Final Rejection

Patent Application Number	11-036050
Date of Action	June 21, 2004
Examiner	Tetsuya MISAWA 3216 3Q00
Title of the Invention	WHEEL SHOVEL HAVING VEHICLE HEIGHT ADJUSTMENT DEVICE
Patent Applicant	Hitachi Kenki[?] Kabushiki Kaisha
Agent	Fuyuki NAGAI

拒絶査定 (Final Rejection)

車高調整装置を有するホイールショベル

第6図

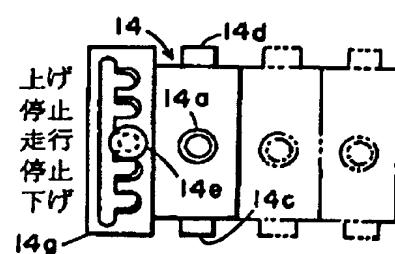
However, in the technical field of vehicle height adjustment device, in order to prohibit vehicle adjustment, restricting an operation member is well-known technology (see Fig. 6 of Japanese Utility Model Application 1-39204 (Y2), if necessary). Furthermore, those skilled in the art can, from the above-mentioned well-known technology, predict the effect that, by restricting an operation member with a fixed member, even when a shock is received from a road surface during travel, the operation member is held at a position which shields a stop valve and the vehicle height can be maintained in an appropriate condition; thus, this cannot be called unique.

しかしながら、車高調整装置の技術分野において、車高調整を禁止するために操作部材を拘束することは、従来周知の技術である（必要であれば、実公平01-039204号公報の第6図等参照）。そして、固定部材によって操作部材を拘束することで、走行時に路面から衝撃が作用した場合であっても操作部材はトップ弁を遮断する位置に保持され、車高を適正状態に維持できる等の効果は、上記周知技術から、当業者が予測可能なものであって、格別なものとは言えない。
